(2) 工事の設計が適切でなかったもの 7件 不当と認める国庫補助金 154,469,716 円

落橋防止システムの設計が適切でなかったもの

(1件 不当と認める国庫補助金 114,091,500 円)

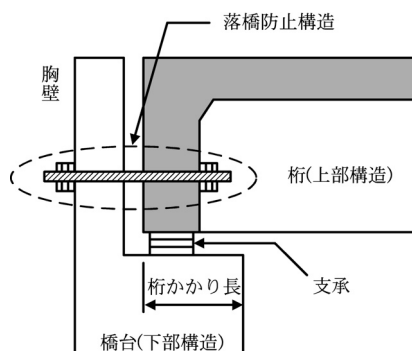
同府は、本件橋りょうについては、上下線完成後の道路中心における橋長 46.0m を基に、両端の橋台が I 種地盤に支持された長さが 50m 以下の橋りょうであるとし、また、所定の判定式により斜角の小さい斜橋であると判定したが、終点側の橋台の変位制限構造が落橋防止構造の役割を兼ねているなどとして、落橋防止構造の設置を省略することとし、これにより施工していた。

しかし、本件橋りょうの下り線については、所定の判定式により斜角の小さい斜橋であると判定されていることから、落橋防止構造の設置を省略してはならない橋であること、前記のとおり落橋防止構造と変位制限構造を原則として兼用してはならないとされていること及び下り線の道路中心における橋長が 50.3m で 50m を超えていることから、落橋防止構造を設置する必要があったと認められるのに、同府は、誤ってこれを省略していた。

したがって、本件橋りょうの下り線の上部工等(これらの工事費相当額 208,772,000 円)は、所要の安全度が確保されていない状態になっており、これに係る国庫補助金相当額 114,091,500 円が不当と認められる。

このような事態が生じていたのは、同府において、委託した設計業務の成果品に誤りがあったのにこれに対する検査が十分でなかったこと、示方書についての理解が十分でなかったことなどによると認められる。
